Brasília, 28 de junho de 2019.

Contribuição da Abraceel aos Limites do PLD (AP nº 22)

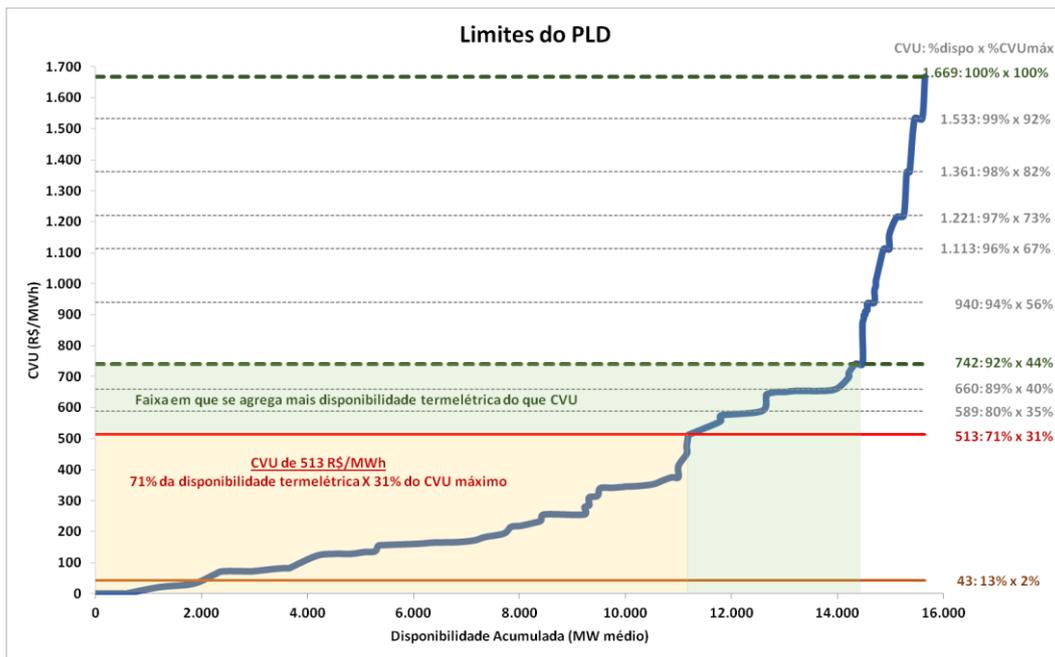
Conforme consta na minuta de resolução encaminhada à audiência pública, a Aneel propõe que o PLD tenha dois limites máximos, um horário (PLDmax_horário), no valor de R\$ 1.669,93/MWh, e um estrutural (PLDmax_estrutural), no valor de R\$ 540,68/MWh, sendo que o PLDmax_horário teria vigência na mesma data da implementação do PLD horário e o PLDmax_estrutural teria vigência a partir de 1º de janeiro de 2020.

Conforme já mencionado, entendemos que a redução do teto, principalmente em momentos de escassez, é contrária à lógica econômica e prejudicial ao setor. Além disso, a elevação do teto não deve estar condicionada à entrada do PLD horário, dado que há necessidade imediata de elevação dos sinais de preços para, por exemplo, aumentar a eficiência econômica do setor. Em outras palavras, a entrada do preço horário torna indispensável a ampliação do sinal de preços no mercado, com necessário aumento do teto do PLD, de forma assegurar que a pretendida melhoria da sinalização econômica seja de fato alcançada. No entanto, a discussão dos limites do PLD, apesar de ganhar motivação extra com a entrada do preço horário, não deve estar condicionada a essa, sendo importante a sua revisão de forma independente.

Nesse sentido, **propomos que o PLD teto seja definido com base no CVU da última termelétrica disponível no SIN, no valor de R\$ 1.669,93/MWh, já a partir de 1º de janeiro de 2020, de forma independente da entrada do preço horário e sem a adoção de um PLDmax estrutural.**

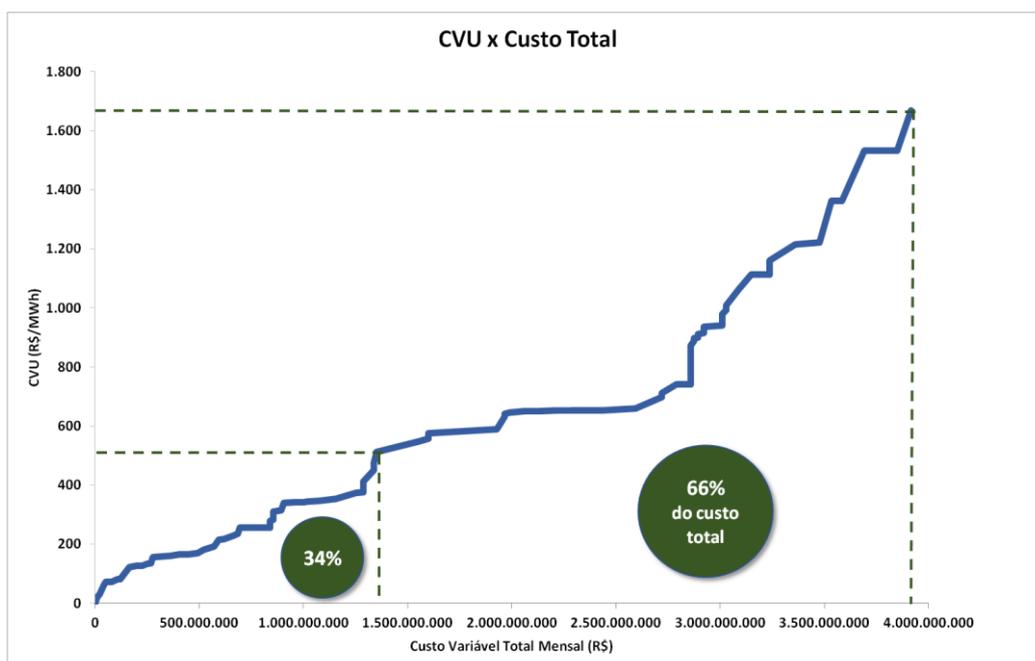
Conforme já mencionado e apresentado no gráfico a seguir, o atual teto do PLD representa apenas 71% do parque termelétrico instalado no país, deixando de representar aproximadamente 4 GW do parque termelétrico instalado:

Já em relação ao custo da geração termelétrica, o atual limite máximo do PLD representa somente 34% do custo total variável de geração dessas usinas, sendo o custo remanescente recuperado por meio de Encargo de Serviço dos Sistemas (ESS) cobrado dos consumidores. Dessa forma, em uma situação de despacho termelétrico total, haveria a criação de R\$ 2,5 bilhões de encargo por mês para os consumidores cativos e livres, conforme demonstrado no gráfico a seguir:

Assim, **com relação à proposta da Aneel do PLDmax estrutural, caso adotado, propomos que seja ampliado o teto do PLD ou minimamente mantida a metodologia atual**, que considera o maior CVU da UTE a gás natural detentora de CCEAR, de modo a não reduzir o sinal econômico conferido atualmente aos agentes e capturar pelo menos os benefícios energéticos da UTE Mário Lago e UTE Fernando Gasparian, que juntas conseguem atender a aproximadamente 2% da carga do país. Alternativamente, considerando a proposta da Aneel de **PLDmax estrutural, entendemos necessária a consideração no seu cálculo do Volume Mínimo Operativo (VMOp) e demais funcionalidades previstas para entrar nos modelos de despacho e formação de preço em 1º de janeiro de 2020**, fundamentais para o correto cálculo do Excedente do Produtor na forma sugerida pelo regulador.
